新竹縣政府工程查核代表照片表

工程名稱：新竹縣五峰國民小學校園整體規劃及校舍整建工程

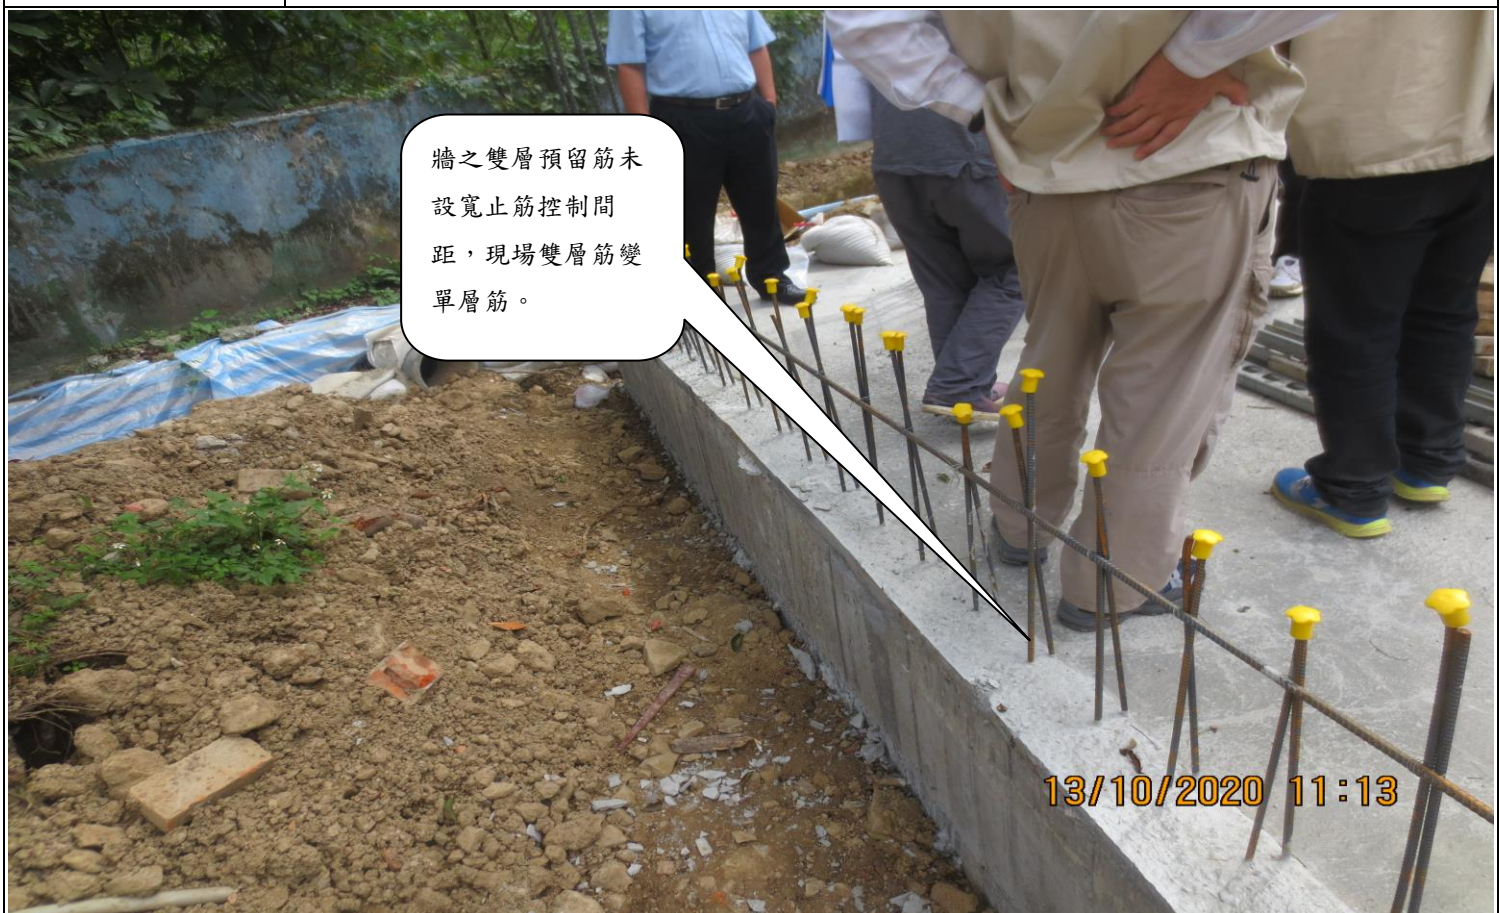
柱主筋與箍筋未確實綁
紮固定。

柱主筋與箍筋未確實綁紮固定。
